OPRAVENKA

ke knize „**3 × časovač 555**“

obj. číslo: **120951**

Obr. 85

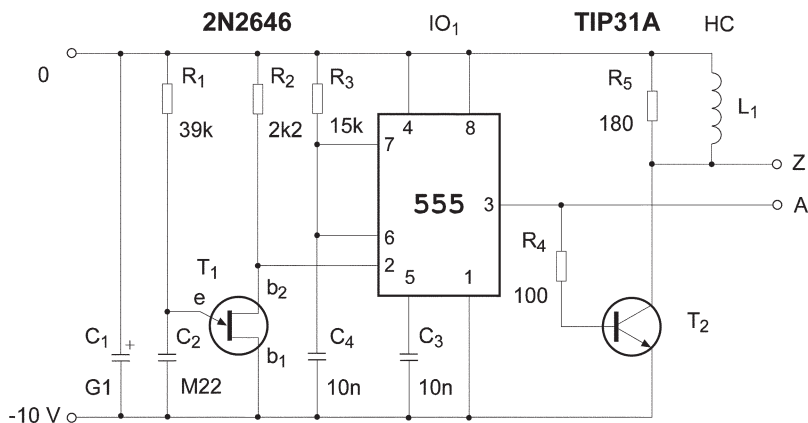
strana 113, obr. 85

Špatně: uzel mezi T1 a vývodem č. 2 časovače 555 spojuje prvky R3 a C4
Správně: bez uzlu (vývody č. 2 a 6 časovače 555 nesmějí být vodivě spojeny), vodič (čára) vede přímo z T1 na vývod č. 2 časovače 555.
